Nr uzgodnienia 2406120203 /TTDSILU/ET/01, dnia 202 lipiec 2024r.

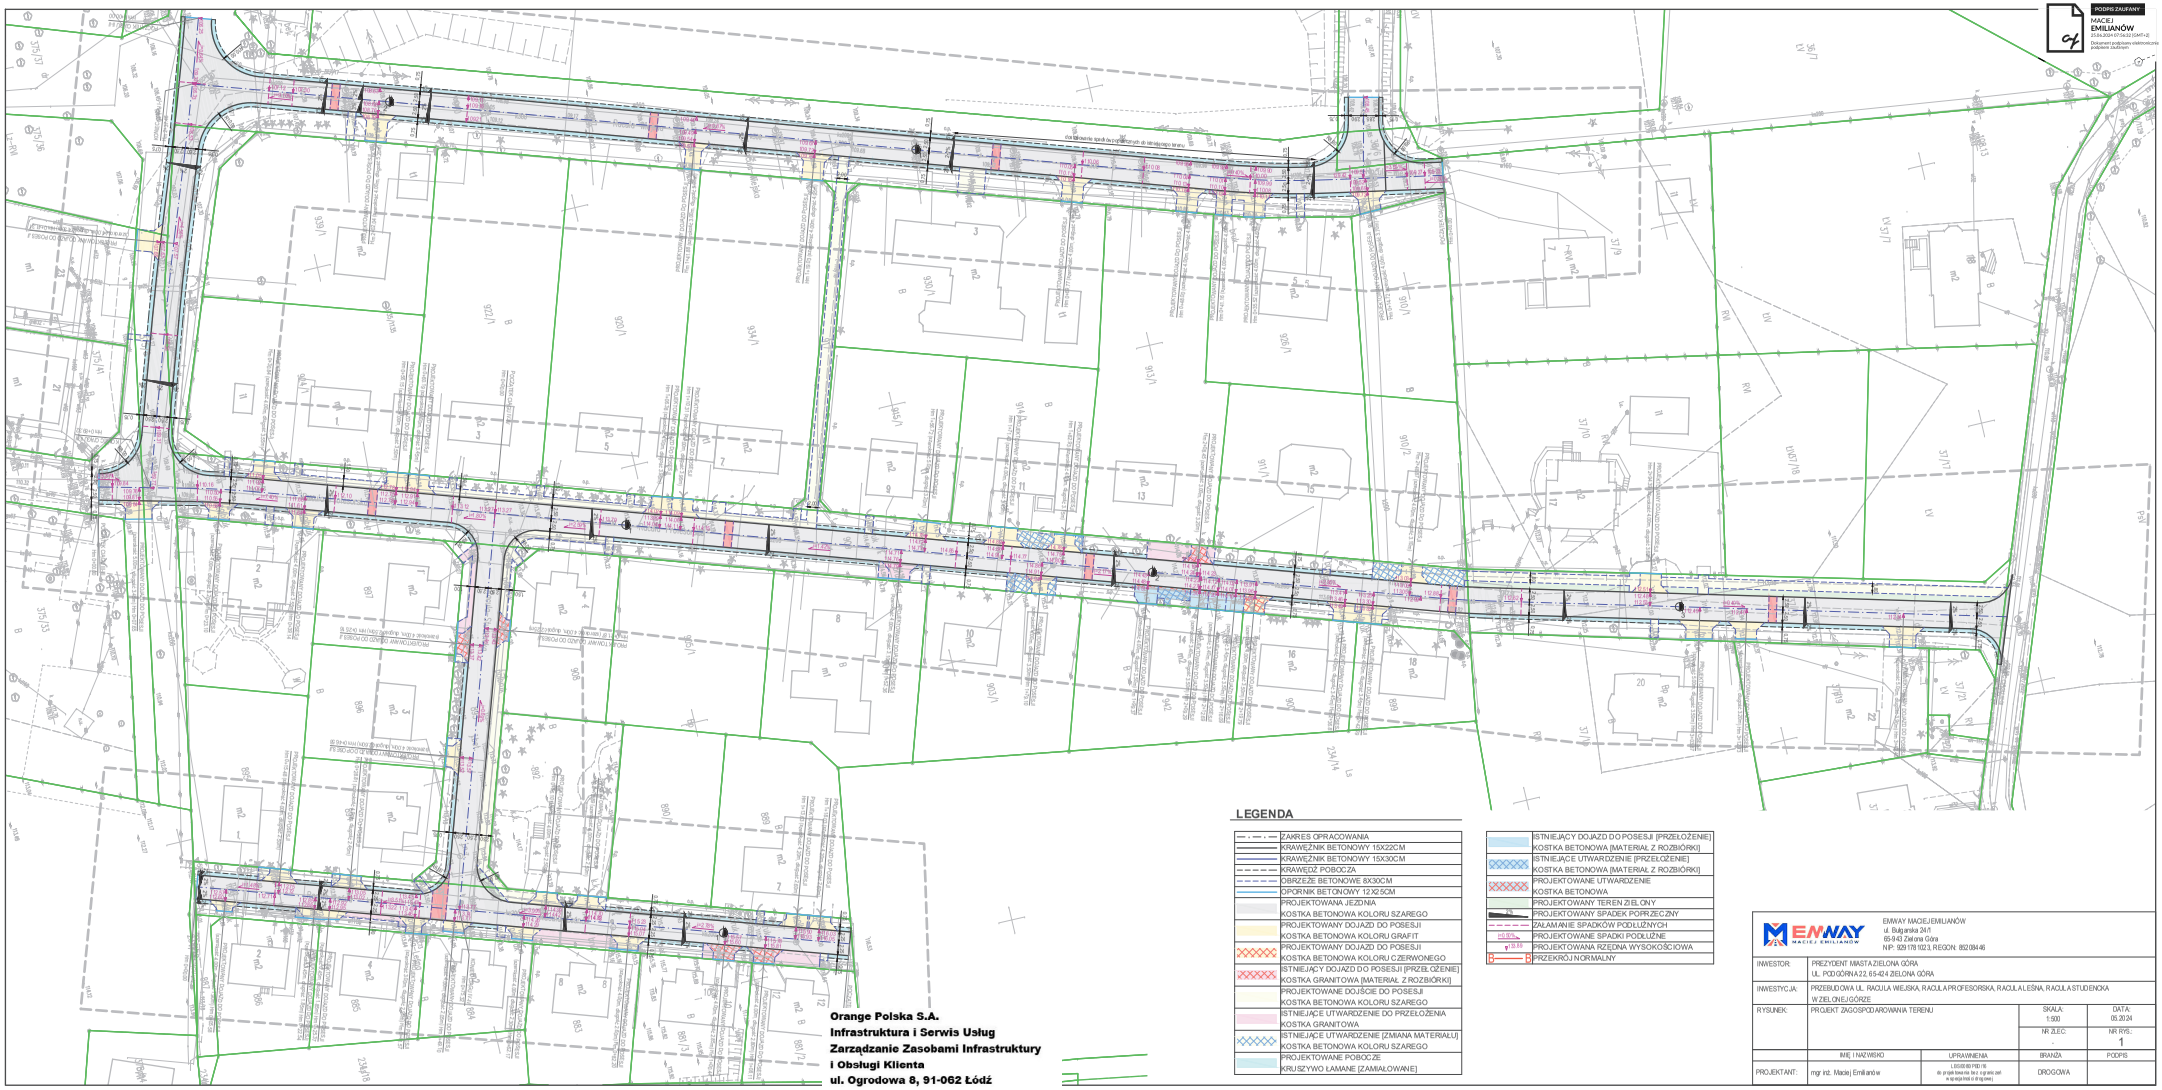
1. Przy skrzyżowaniach i zbliżeniach do 1 m od osi istniejącej infrastruktury telekomunikacyjnej doziemnej Orange Polska S.A. prace prowadzić ręcznie z zachowaniem szczególnej ostrożności zgodnie z obowiązującymi normami i przepisami techniczno-budowlanymi pod nadzorem właścicielskim przedstawiciela Orange Polska.

Uwagi: W strefie projektowanych wykopów oraz pod nawierzchnią jezdną oraz zjazdów infrastrukturę techniczną należy zabezpieczyć przed uszkodzeniem. W przypadku zmiany rzędnych terenu należy wyregulować poziom ram i pokryw studni do projektowanej niwelety. Studnie telekomunikacyjne zlokalizowane w układzie jezdnym lub zjazdach należy zabezpieczyć poprzez wzmocnienie stropu i zastosowanie ramy typu ciężkiego.
Zachować normatywne przykrycie infrastruktury teletechnicznej.
